Betrifft: Übersicht der wichtigsten Getriebeänderungen von August 1969 bis Dezember 1972	Typ/Modell: Typ 1 und 3 Schaltgetriebe
---	---

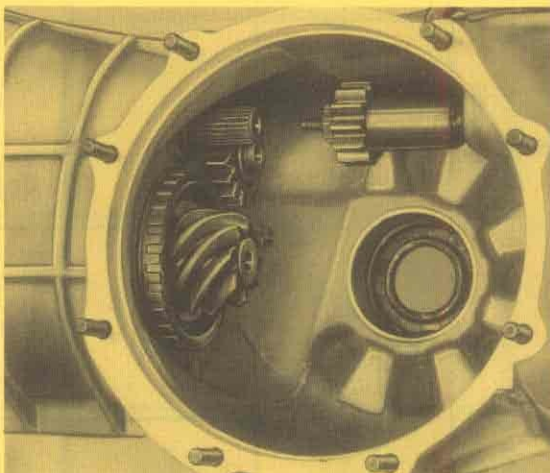
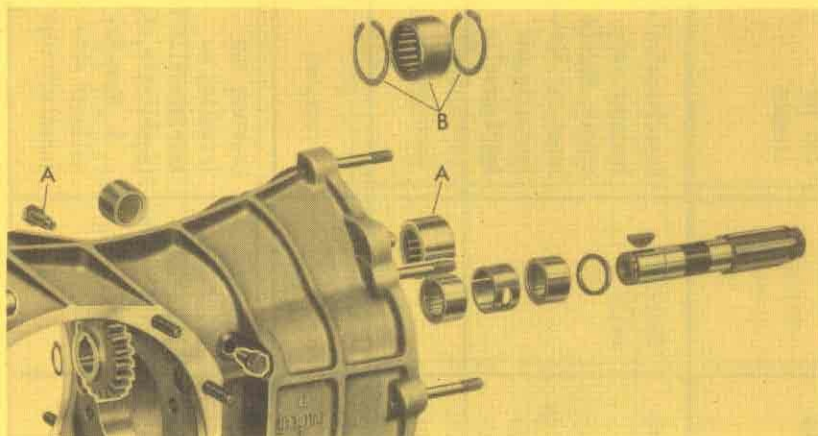
a- Doppelkegelrollenlager für Triebling mit Zwölfkantverdrehsicherung. Befestigung mit geschlitzter Spannmutter statt bisher mit Spannring und 4 Schrauben.

b- Nadellager für Antriebswelle durch 2 Sicherungsringe statt bisher durch eine Sicherungsschraube befestigt.

Benennung	bis Juli 1969	ab August 1969
Getriebegehäuse	113 301 051 H *	113 301 051 K*
Doppelkegelrollenlager	113 311 219 A	002 311 219 A*
Spannmutter/Spannring für Doppelkegelrollenlager	113 311 223 B	002 311 223*
Sechskantschraube	113 311 215	- - -
Federscheibe B 10 x 8	N 12 242.1	- - -
Einstellscheibe (S ₃)	113 311 391/401	001 311 391/399
Nadellager für Antriebswelle	113 311 125	001 311 125
Sicherungsring für Nadellager	- - -	001 311 127 A
Sicherungsschraube für Nadellager	113 311 141	- - -

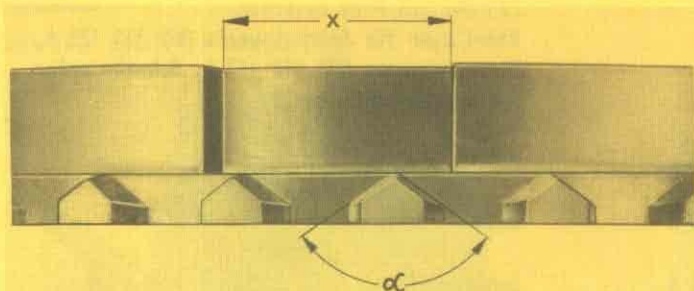
Synchronringe und Schiebemuffen für den 2., 3. und 4. Gang mit geänderten Dachwinkeln. Synchronring für 1. Gang mit schmalen Verdrehnuten. Synchronkörper und Schiebemuffe für 3. u. 4. Gang nicht mehr gepaart.

Benennung	bis 7. Jan. 71	ab 8. Jan. 71
Synchronring für 1. Gang	113 311 269 A	113 311 247 C*
Synchronring für 2. Gang	113 311 269 A	113 311 269 B
Schiebemuffe für 1. u. 2. Gang	113 311 255 A*	113 311 255 B*
Synchronring für 3. u. 4. Gang	113 311 295 C*	113 311 295 D
Schiebemuffe für 3. u. 4. Gang	113 311 307 A*	113 311 315 A *
Synchronkörper für 3. u. 4. Gang	113 311 307 A*	113 311 309

Gang	Dachwinkel α	
	bis Jan. 71	ab Jan. 71
1.	110°	110°
2.	110°	120°
3.+4.	110°	120°

Gang	Verdrehnut "x"	
	bis Jan. 71	ab Jan. 71
1.	12,7 mm	10,75 mm
2.	12,7 mm	12,7 mm
3.+4.	11 mm	11 mm

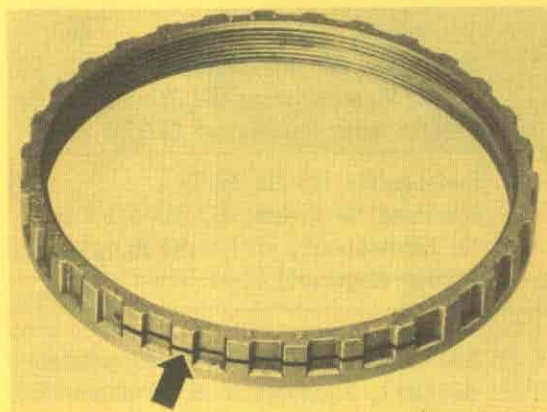
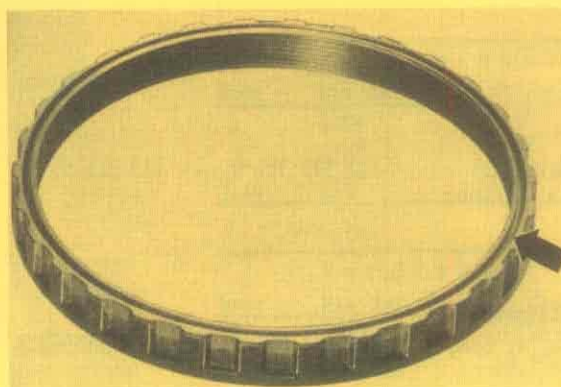
a- Spannmutter für Doppelkegelrollenlager zum Verstemmen, bisher geschlitzt. (Siehe Techn. Merkblatt Nr. H - 49 vom Jan. 1972 bzw. Rep.-Leitfaden H 3.1/1-9/10.)

b- Verstärkte Kupplungsbetätigung

Ausrückwelle mit 16 mm Ø bis Aug. 1971

Ausrückwelle mit 20 mm Ø ab Sept. 1971 unverändert

Benennung	bis Aug. 1971	ab. Sept. 1971
Doppelkegelrollenlager	002 311 219 A*	113 311 219 B
Spannmutter für Doppelkegelrollenlager	002 311 223*	002 311 223 A ¹⁾
Getriebegehäuse	111 301 051 B*	111 301 051 D
Ausrückwelle	113 141 701 E	113 141 701 F
li. Lagerbuchse für Ausrückwelle	113 141 707	113 141 707 A
re. Lagerbuchse für Ausrückwelle	113 141 711	113 141 711 A
Sicherungsschraube	113 311 141	113 311 141 A
Scheibe auf Ausrückwelle	113 311 717	113 141 717 A
Kupplungshebel	131 141 719	111 141 719 D
Gummibuchse (2 x)	113 141 721	113 141 721 A
Rückzugfeder	113 141 723	113 141 723 C
Führungstopf	111 141 727	111 141 727 A
Sicherungsring	N 12 416,1	N 12 420,1

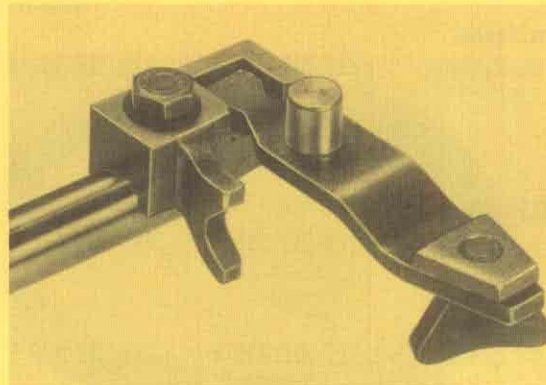
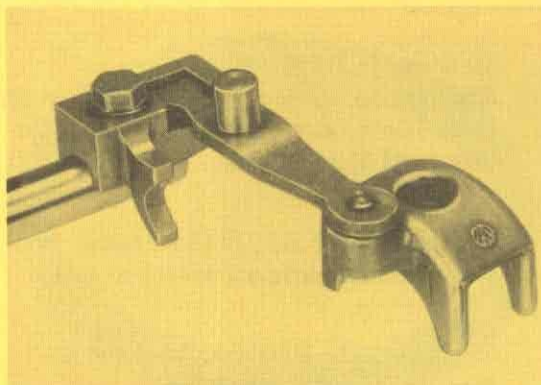
a- Rücklaufwelle mit Verzahnung zur Aufnahme des Antriebsrades, bisher Scheibenfeder. Nadellager für die Rücklaufwelle durch 2 Sicherungsringe gehalten, bisher Sicherungsschraube. Umkehrmechanismus für Rückwärtsgang geändert. (Siehe Techn. Merkblatt Nr. H - 82 vom Sept. 1972 bzw. Rep.-Leitfaden H 3.1/4-8.)

Benennung	bis 9. Febr. 1972	ab 10. Febr. 1972
Getriebegehäuse	111 301 051 D	111 301 051 E
Rücklaufwelle	211 311 515	113 311 515 B
Nadellager für Rücklaufwelle	113 311 523	002 311 523 A
Abstandshülse	113 311 537	- - -
Sicherungsschraube	113 311 141	- - -
Sicherungsring für Nadellager	- - -	113 311 527
Antriebsrad für Rücklaufwelle	002 311 507	113 311 507 A
Tellerfeder	- - -	113 311 519
Sicherungsring für Antriebsrad	N 12 419.1	N 12 417.1
Schaltrad für Rückwärtsgang	113 311 531 B	113 311 531 C
Schaltsegment/Schaltgabel	113 311 571	004 311 571
Umkehrhebel	113 311 581 A	113 311 581 B*
Schiebemuffe 1. u. 2. Gang	113 311 255 B*	113 311 255 C
Schaltgabel für 1. u. 2. Gang	113 311 551 C*	113 311 551 A
Schiebemuffe für 3. u. 4. Gang	113 311 315 A*	002 311 315
Schaltgabel für 3. u. 4. Gang	113 311 561 *	113 311 561 A
Scheibe unter Spannmutter	- - -	002 311 221
Nadellager für Antriebswelle	001 311 125	002 311 125 A
Sicherungsring für Nadellager	001 311 127 A	002 311 127 A

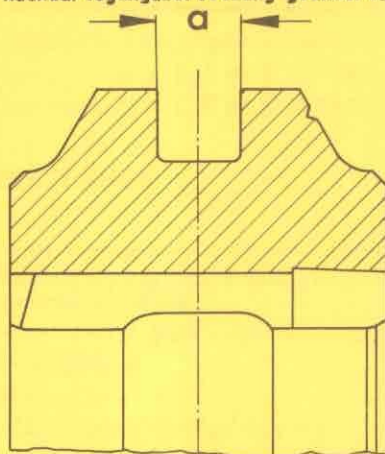
b- Schiebemuffen mit breiterer Nut, Schaltgabeln breiter. Rückwärtsgangübersetzung geändert.

Benennung	Nutbreite "a"	
	bis 9.2.1972	ab 10.2.1972
Schiebemuffe 1. u. 2. Gang	4,1 mm	5,5 mm
Schiebemuffe 3. u. 4. Gang	4,2 mm	5,5 mm

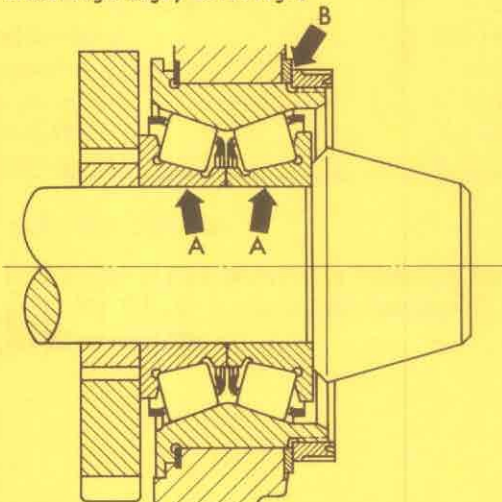
c- Verstärktes Doppelkegelrollenlager. Nadellager für Antriebswelle durch 1 Sicherungsring (bisher 2 Sicherungsringe) befestigt.

Pfeile A: Breitere Innenlaufringe

Pfeil B: Unterlegscheibe für Spannmutter

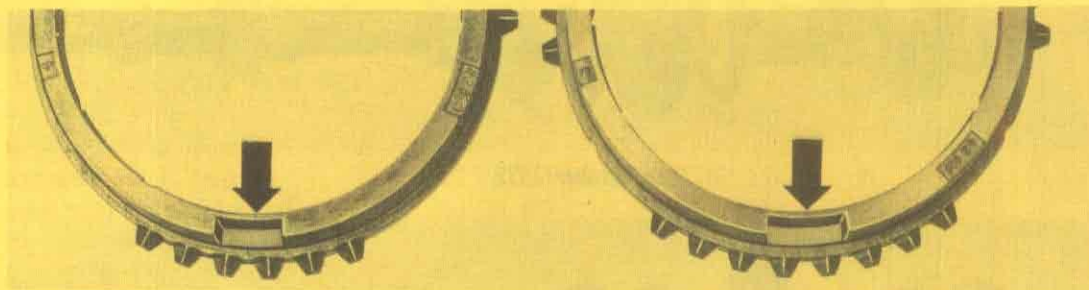
Synchronring für 1. Gang mit 12,7 mm breiten Verdrehnuten, bisher 10,75 mm.

Benennung	bis 27. Aug. 72	ab 28. Aug. 72
Synchronring für 1. Gang	113 311 247 C*	113 311 269 A

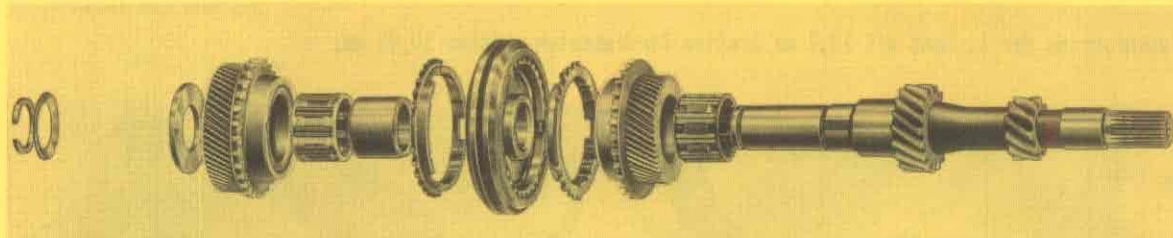
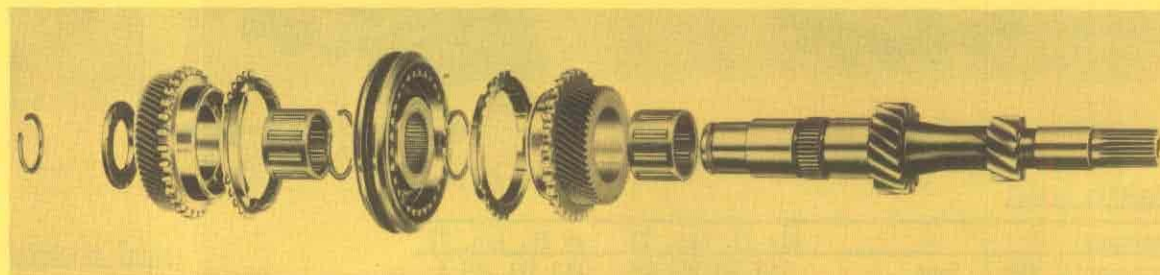
a- Verstärkte Antriebswelle (Vereinheitlichung mit Typ 2), Synchronkörper mit Innenverzahnung, bisher Scheibenfeder

Benennung	bis Okt. 1972	ab Nov. 1972
Antriebswelle vorn	113 311 101 C	002 311 101 A
Nadellager für 3. Gang	113 311 115 B	002 311 115
Zahnradpaar für 3. Gang	113 311 275 C	081 311 275
Synchronkörper für 3. u. 4. Gang	113 311 309	002 311 309
Scheibenfeder	113 311 321/23	- - -
Sicherungsring für Synchronkörper	- - -	002 311 321 A
Nadellager für 4. Gang	113 311 325 B	002 311 115
Zahnradpaar für 4. Gang	113 311 341 B	081 311 341 A
(Typ 1 mit 1,2- und 1,3 ltr.-Motor)		
Zahnradpaar für 4. Gang	113 311 341 C ¹⁾	081 311 341 A
(Typ 1 mit 1,6 ltr.-Motor außer Ghia)		
Zahnradpaar für 4. Gang	113 311 341 B	080 311 341 A
(Typ 1 Ghia und Typ 3)		
Anlaufscheibe für 4. Gang	113 311 151 C	002 311 151
Sicherungsring für Antriebswelle	113 311 187	004 311 317
Rillenkugellager für Antriebswelle	113 311 123 A	002 311 123 A
Tellerfeder für Antriebswelle	113 311 191	- - -
Nadellager für Triebbling	113 311 375 A	113 311 375 B
Sicherungsschraube für Nadellager	113 311 141	- - -

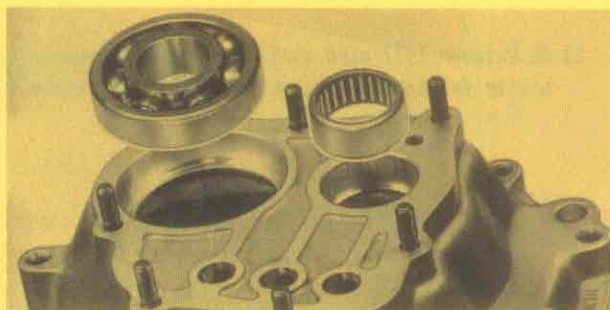
b- Lagerung von Antriebswelle und Triebbling im Lagerschild

Rillenkugellager mit Bund, Nadellager mit Schraube gesichert.

Rillenkugellager und Nadellager mit Anschlag im Lagerschild.
